# CITTA' DI COLOGNO MONZESE

- 1) Prog. 9743\_26 - CUP I28E22000050001 PUI CMM SPUGNA - Disconnessione Via Cesare Battisti Cologno Monzese;
- 2) Prog. 9743\_27 - CUP I28E22000060001 PUI CMM SPUGNA - Riqualificazione Via Luigi Galvani Cologno Monzese;
- 3) Prog. 9743\_28 - CUP I28E22000070001 PUI CMM SPUGNA - Disconnessione di Via Santa Maria;
- 4) Prog. 9743\_29 - CUP I28E22000110001 PUI CMM SPUGNA - Disconnessione di Parcheggio Cologno centro;
- 5) Prog. 9743\_30 - CUP I28E22000080001 PUI CMM SPUGNA - Alleggerimento Parcheggio via Volta;
- 6) Prog. 9743\_31 - CUP I28E22000090001 PUI CMM SPUGNA - Alleggerimento Parcheggio via Visconti;
- 7) Prog. 9743\_32 - CUP I28E22000100001 PUI CMM SPUGNA - Alleggerimento Parcheggio via Toti

**OSSERVAZIONI**

*Giugno 2023*

#### 2) PROG. 9743\_27 - CUP I28E22000060001 PUI CMM SPUGNA - RIQUALIFICAZIONE **VIA LUIGI GALVANI**.

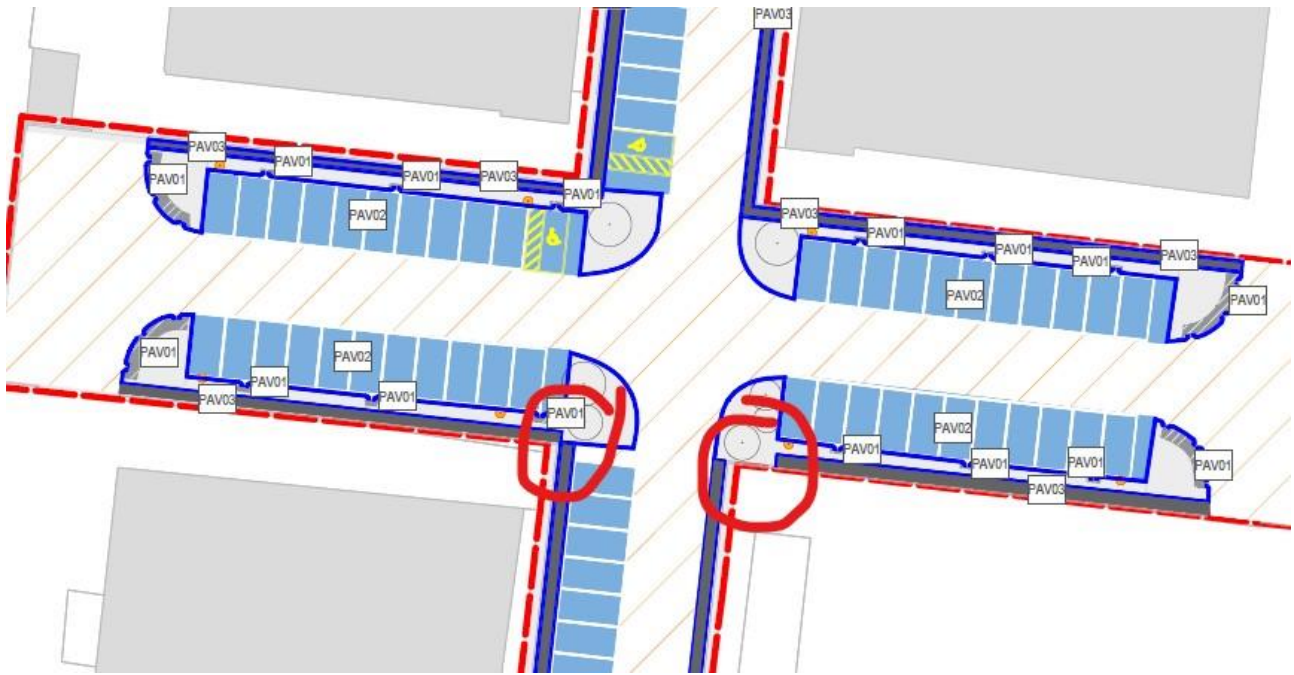
Il ripristino della sede stradale in Via Galvani dovrà essere esteso alla semi carreggiata.

I ripristini dello strato finale degli attraversamenti del marciapiede e della pista ciclabile dovranno essere effettuati con lo stesso materiale dell'esistente (**asfalto colato**) e con una larghezza minima di m 3.

#### 4) PROG. 9743\_29 - CUP I28E22000110001 PUI CMM SPUGNA - DISCONNESSIONE DI PARCHEGGIO COLOGNO CENTRO.

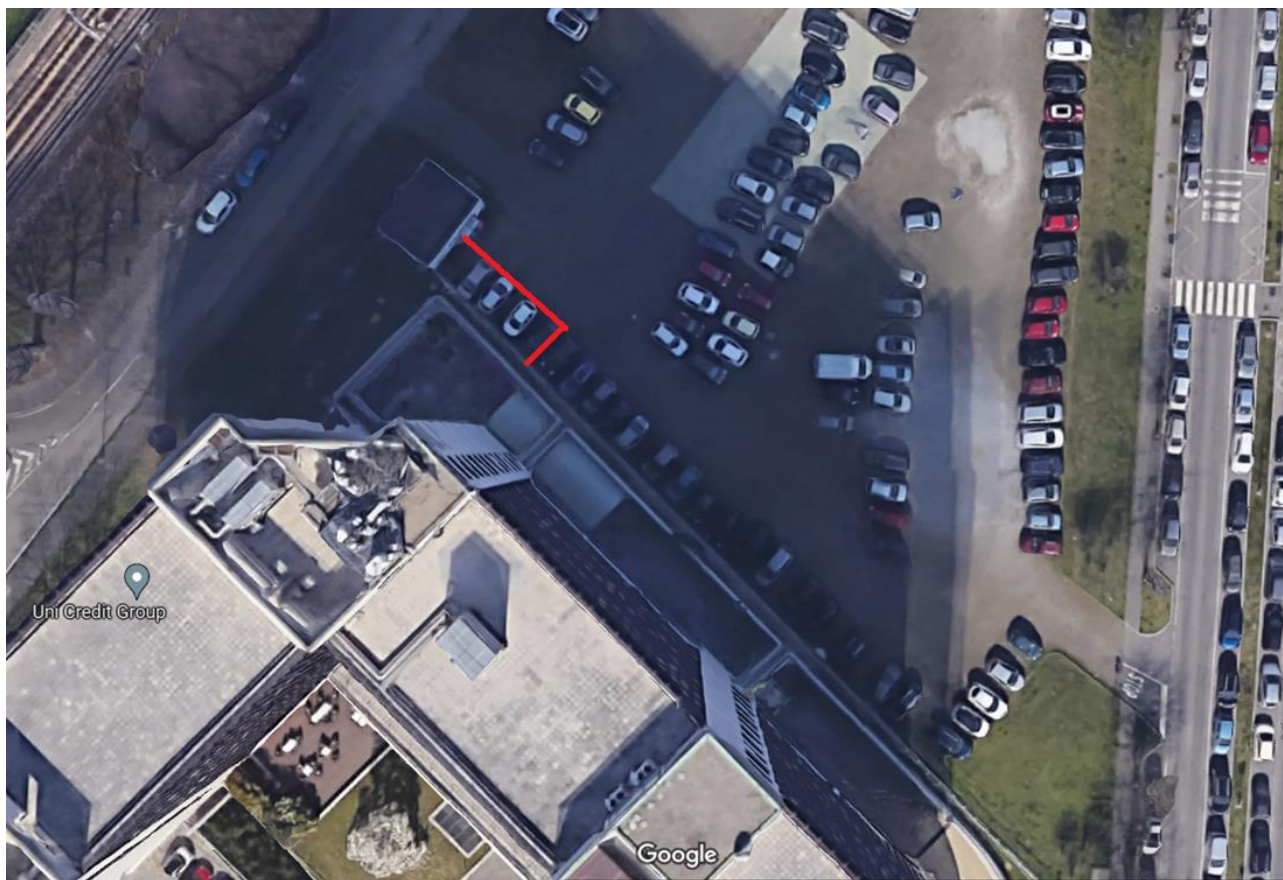
I cordoli di divisione tra le aree stradali e i percorsi pedonali o aree verdi dovranno essere posti ad una quota + 15 rispetto la sede stradale.

I cordoli in granito esistenti dovranno essere ripristinati riutilizzando lo stesso materiale così come sopra indicato. (Via C. A. Dalla Chiesa)
